Le 20 JAN. 2015

Nos réf : EE-972-14

**Avis de l'autorité environnementale sur le projet  
d'Aménagement du Vallon du Sausset sur la commune de Tremblay-en-  
France dans le département de la Seine-Saint-Denis (93)**

Carte des enjeux extraite de l'étude d'impact en page-70

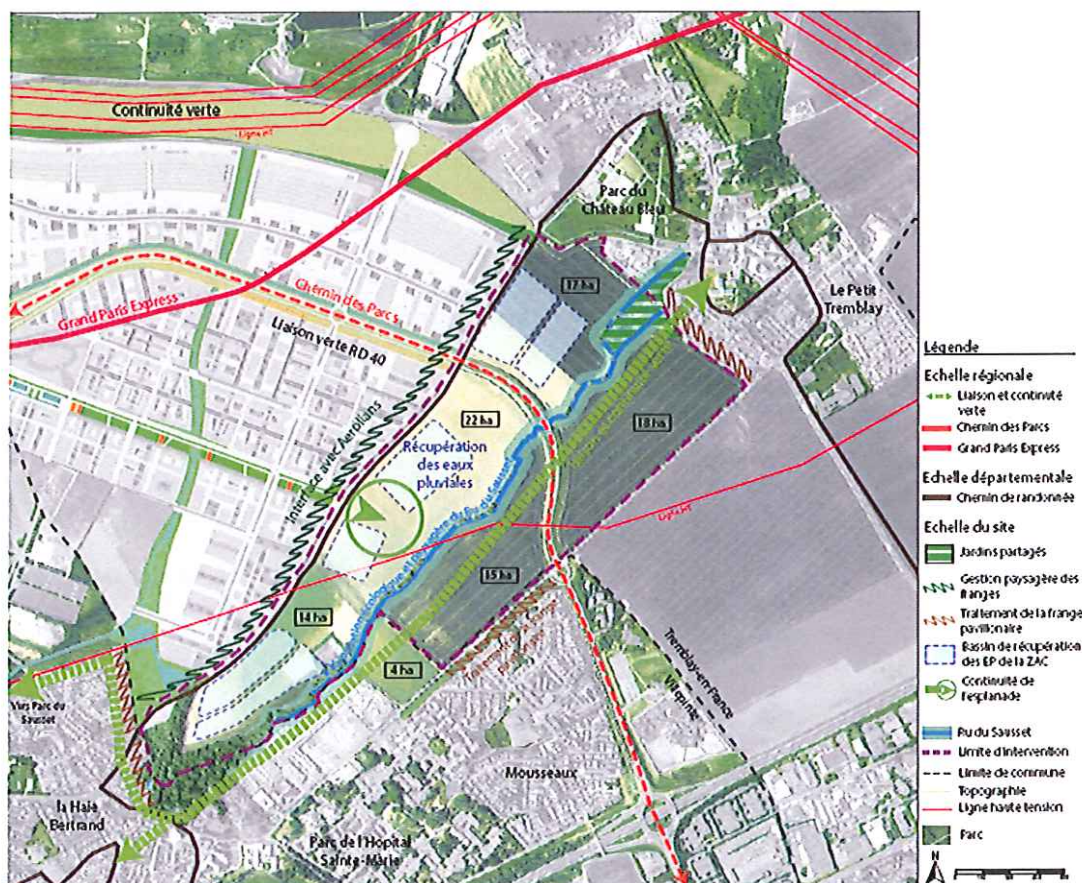
L'autorité environnementale note que l'étude d'impact est bien structurée, bien documentée à l'aide de cartes légendées. Elle aborde toutes les thématiques demandées dans une étude d'impact.
